DODATEK č. 1

Horské lázně Karlova Studánka, státní podnik

- 1.1. Předmětem tohoto dodatku je smluvními stranami vzájemně dohodnutá změna smlouvy o dílo ze dne 21. 02. 2024 (dále také jen „*smlouva*“), jež byla uzavřena na základě výsledku zadávacího řízení veřejné zakázky malého rozsahu na stavební práce s názvem „Úprava prostranství kolem hudebního pavilonu HLKS“, a to úprava předmětu smlouvy o vícepráce a s tím související změna ceny díla.

Stavba: N24-088.03A - Úprava prostranství kolem hudebního pavilonu HLKS změny 11 04 24

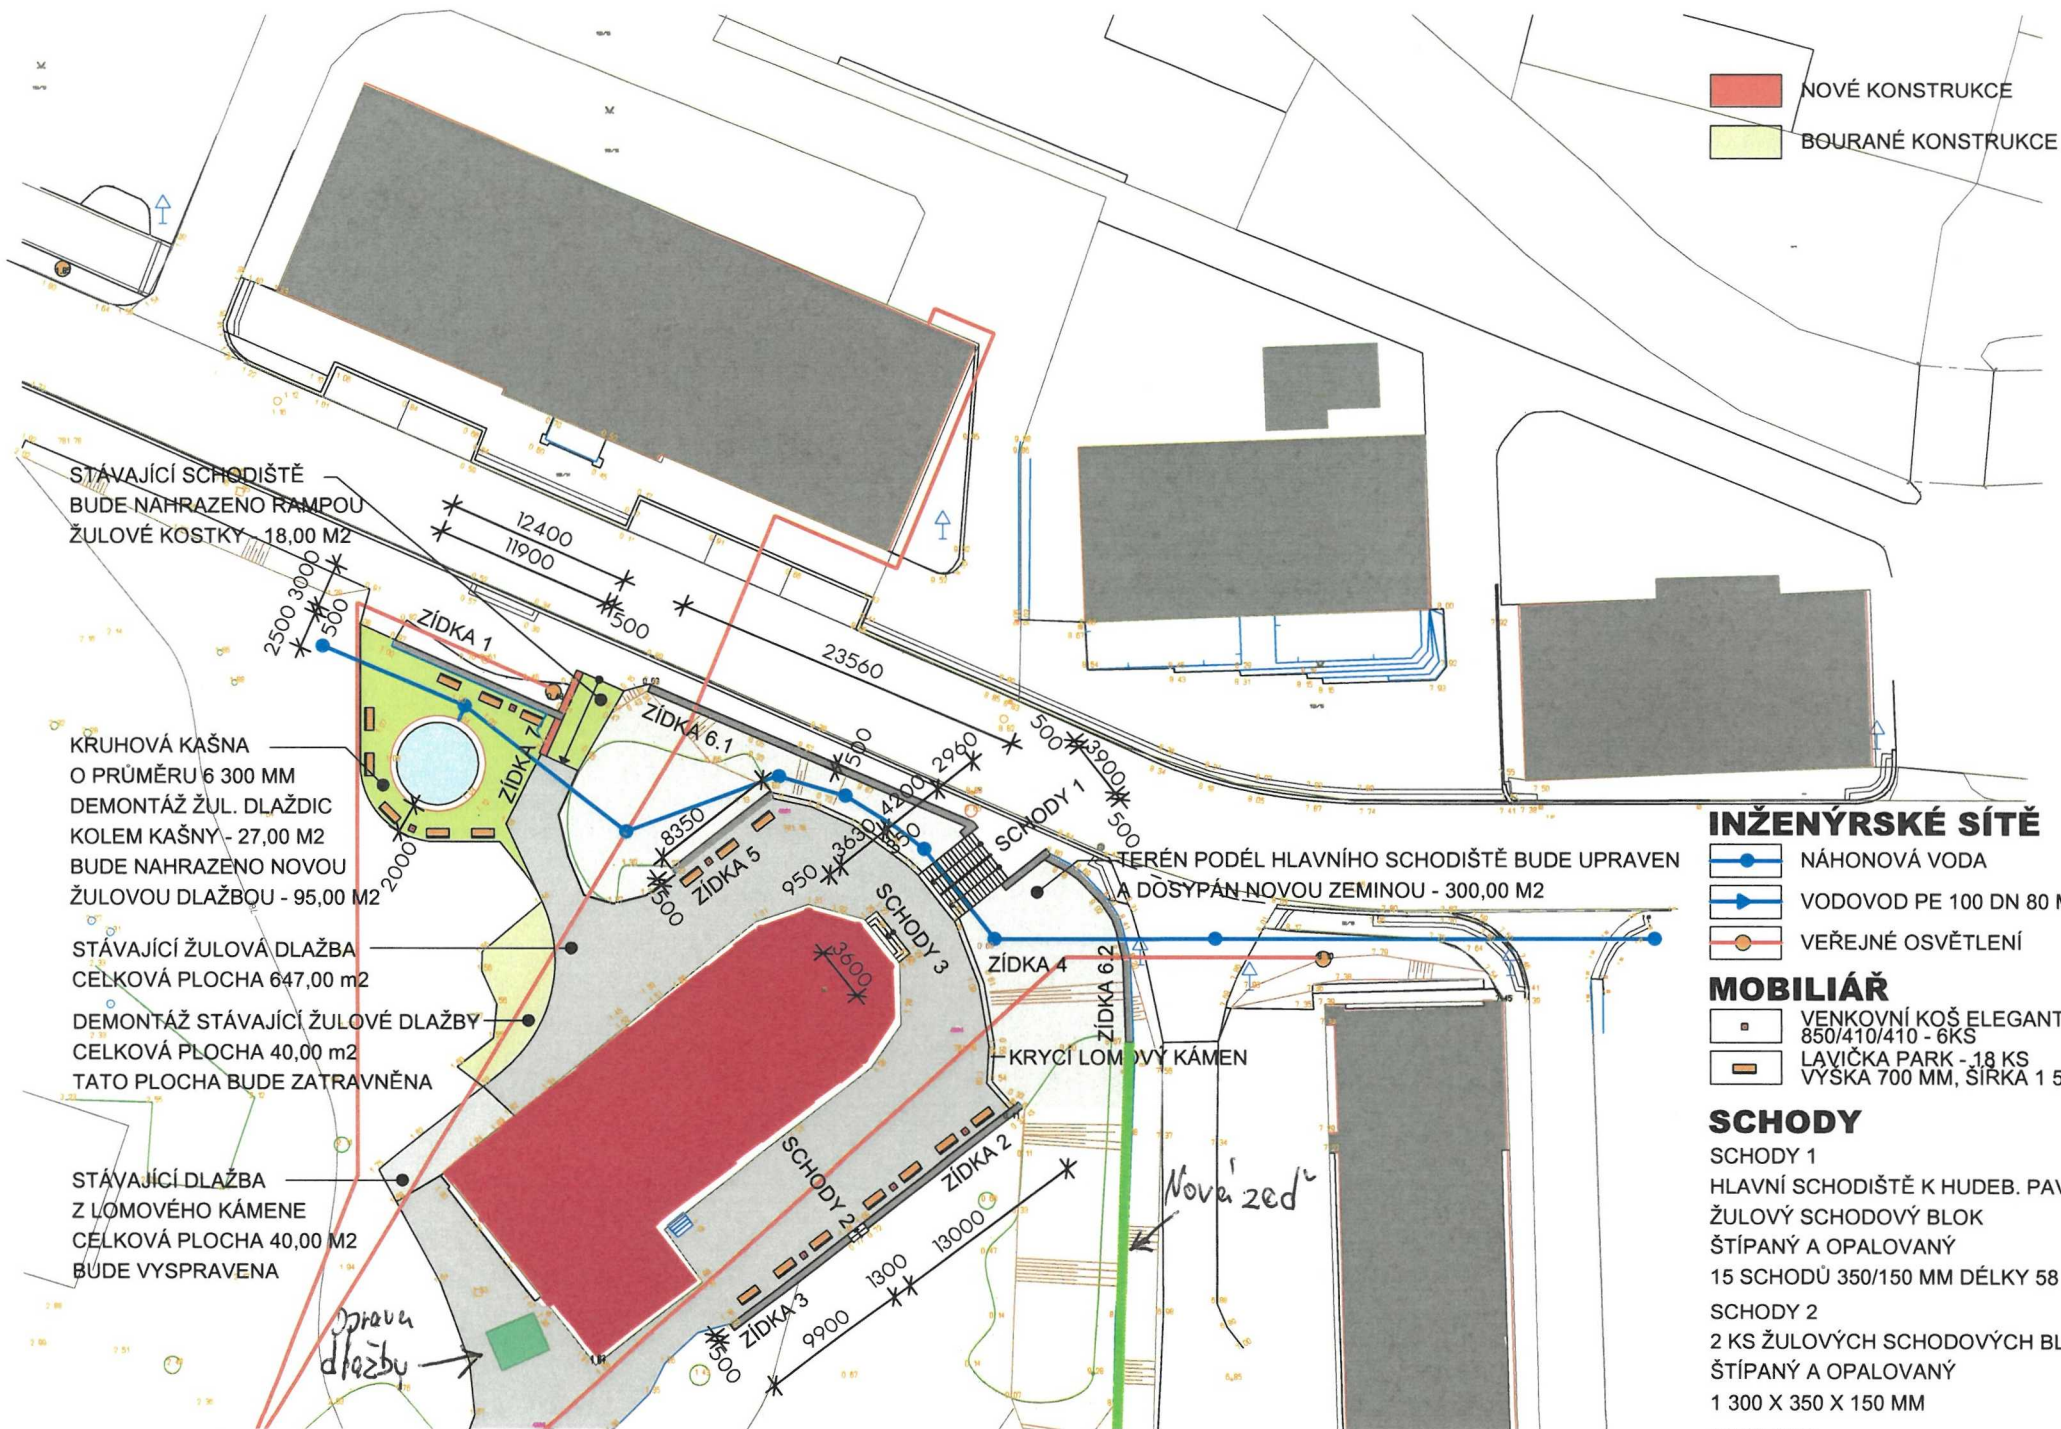
STÁVAJÍCÍ SCHODIŠTĚ
 BUDE NAHRAZENO RAMPOU
 ŽULOVÉ KOSTKY - 18,00 M²

KRUHOVÁ KAŠNA
 O PRŮMĚRU 6 300 MM
 DEMONTÁŽ ŽUL. DLAŽDIC
 KOLEM KAŠNY - 27,00 M²
 BUDE NAHRAZENO NOVOU
 ŽULOVOU DLAŽBOU - 95,00 M²

STÁVAJÍCÍ ŽULOVÁ DLAŽBA
 CELKOVÁ PLOCHA 647,00 m²
 DEMONTÁŽ STÁVAJÍCÍ ŽULOVÉ DLAŽBY
 CELKOVÁ PLOCHA 40,00 m²
 TATO PLOCHA BUDE ZATRAVNĚNA

STÁVAJÍCÍ DLAŽBA
 Z LOMOVÉHO KÁMENE
 CELKOVÁ PLOCHA 40,00 M²
 BUDE VYSRAVENA

Oprava dlažby

TERÉN PODĚL HLAVNÍHO SCHODIŠTĚ BUDE UPRAVEN
 A DŮSYPÁN NOVOU ZEMINOU - 300,00 M²

Nová zed'
